Zienswijzen ontwerp-aanwijsbesluit van 27 januari 2026
ondergrondse containers project Lombokplein

Zienswijzenverslag

ondergrondse containers Lombokplein

Gemeente Utrecht

Afbeelding: Graadt van Roggenweg naar Koningsbergerstraat ± 150 meter

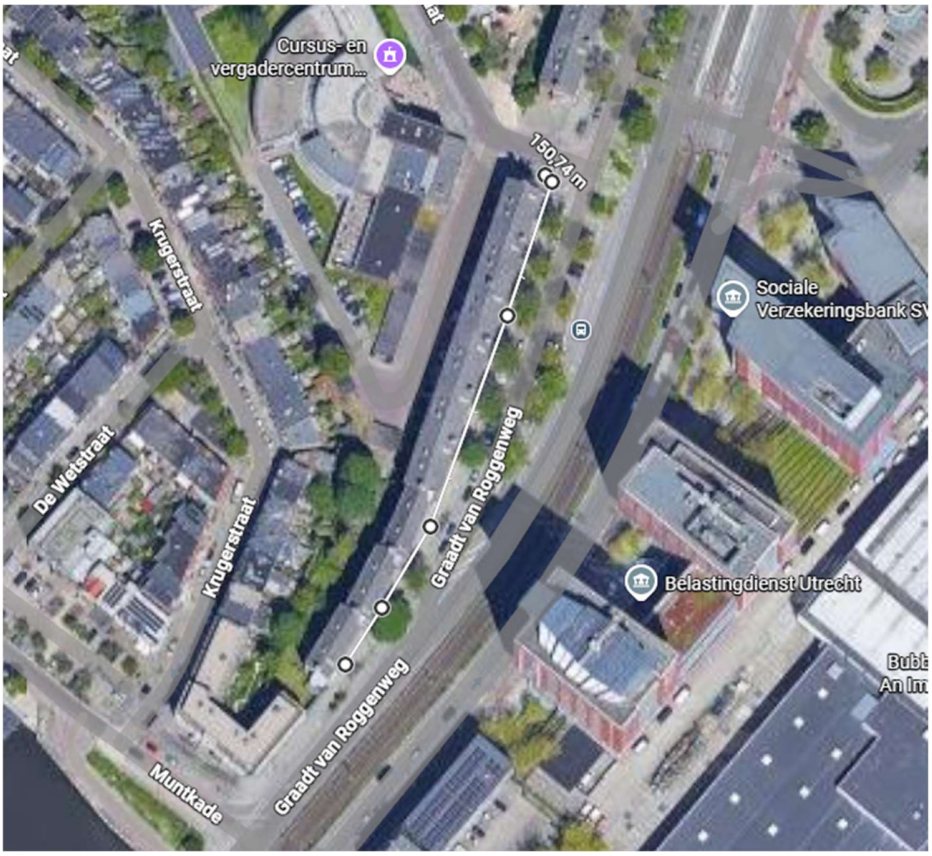
Indiener geeft aan dat in de brief staat dat er wordt gestreefd naar afstanden van maximaal 125 meter t.o.v. een containerlocatie. Met het opheffen van de ondergrondse container tegenover 77 wordt de afstand voor indiener en die van tenminste 39 andere huishoudens, volgens indiener, meer dan 125 meter. De afstand wordt volgens indiener 180 meter (Koningsbergerstraat), en 150 meter (Muntkade).

Er wordt inderdaad gestreefd naar 125 meter. Op dit stuk van de Graadt van Roggenweg is de afstand naar de nieuwe locatie bij de Koningsbergerstraat inderdaad meer dan 125 meter, namelijk rond de 150 meter. Naar de Muntkade is de afstand echter rond de 120/125 meter, en valt hiermee binnen de gestelde afstanden. De afstand ten opzichte van de Graadt van Roggenweg (77/79) wordt dus wel iets meer, maar blijft binnen de marge. Zie ook op bijgaande kaartjes.
